改善箇所説明図

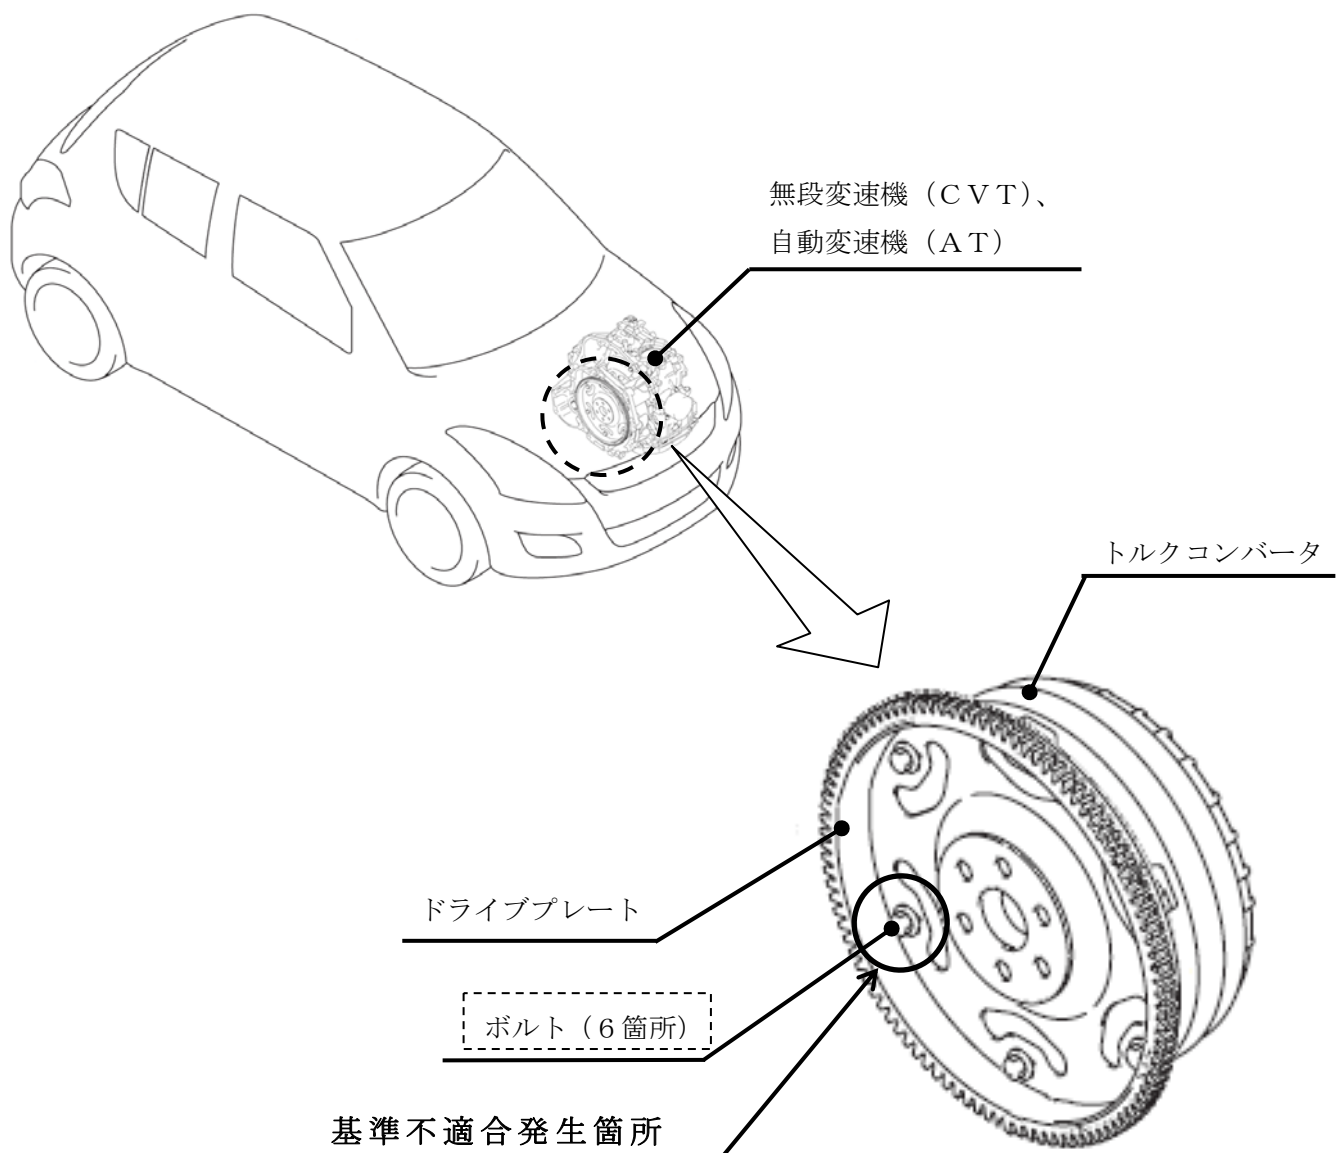
無段変速機（CVT）仕様車及び自動変速機（AT）仕様車において、ドライブプレートとトルクコンバータを締結するボルトの締付力が不足しているため、当該ボルトが緩み、脱落することがある。そのため、異音が発生し、最悪の場合、脱落したボルトがドライブプレートとシリンダブロックの間に噛み込み、エンストして再始動できなくなるおそれがある。

全車両、当該ボルトの締付トルクを点検し、緩みがあるものは正規トルクで締め付ける。また、当該ボルトが脱落しているものは、新品のボルトに交換し、正規トルクで締め付ける。

識別：ID プレートに橙色のシールを貼付する。
